**Avis délibéré de la mission régionale d'autorité environnementale
sur le projet de restructuration et de diversification du domaine
skiable de Val-Cenis présenté par la société d'économie mixte
(Sem) Val-Cenis, sur la commune de Val-Cenis (73)**

Avis n° 2023-ARA-AP-1639

Avis délibéré le 12 février 2024

Figure 3: localisation des différents aménagements envisagés par le Sem de Val-Cenis (source : dossier et Dreal)

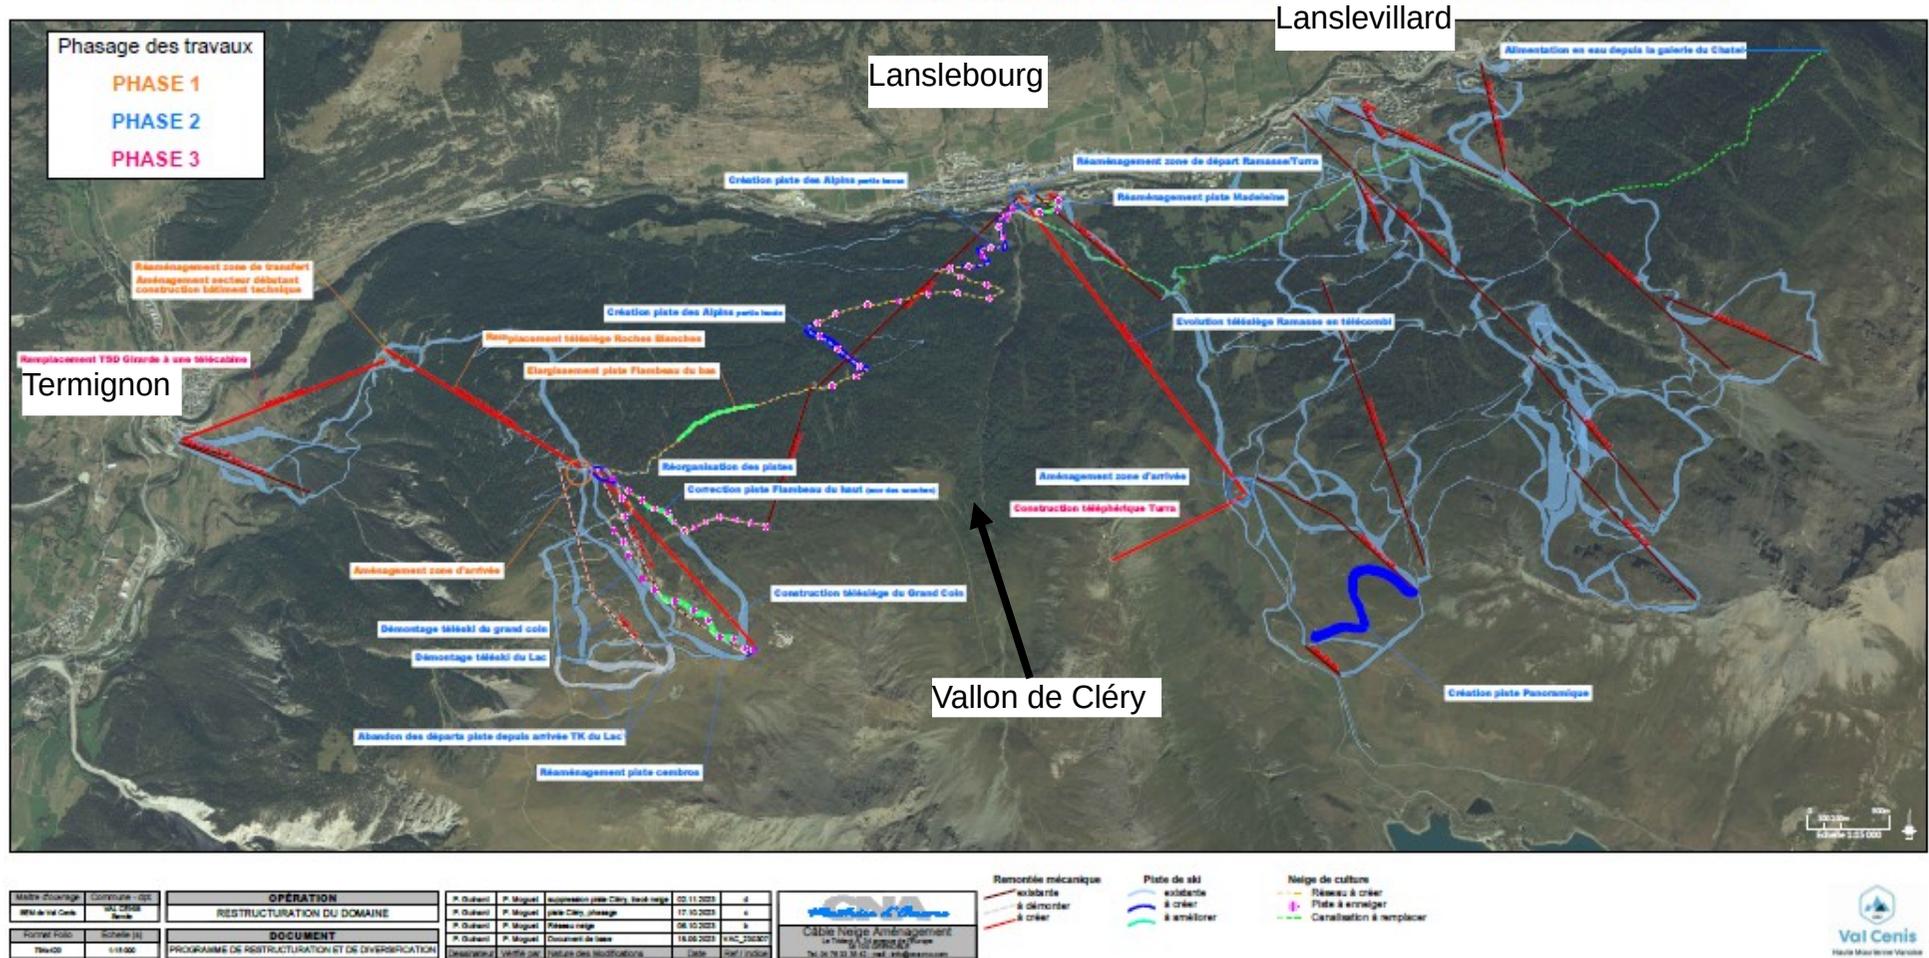
Le télésiège des Roches blanches et celui de la Ramasse sont notés comme « à créer » d'après la légende du plan présentant le programme de restructuration. Ces télésièges existant déjà, il s'agira donc d'un remplacement ou d'une évolution. Le télésiège du Grand Coin sera, quant à lui, à créer, dans la mesure où il viendra remplacer deux téléskis sur un tracé différent, non existant. Le plan du dossier est à mettre à jour en ce sens.

Le plan général du programme de restructuration et de diversification du domaine skiable indique un aménagement du secteur débutant au niveau de la gare aval du télésiège des Roches blanches et un réaménagement de la zone de départ Ramasse/Turra. De plus, au bas du télésiège Grand Coin, des aménagements ludiques d'activités hors-ski, notamment hors période hivernale sont envisagés : parcours dans les arbres, petite tyrolienne, chemins piétons à thèmes. Enfin, l'opération de réhabilitation elle-même du fort de la Turra sera à décrire plus précisément. Ces différents aménagements ne sont pas décrits dans l'étude d'impact et ne sont pas explicitement intégrés dans le périmètre du projet évalué, sans que le dossier n'en apporte de justification.
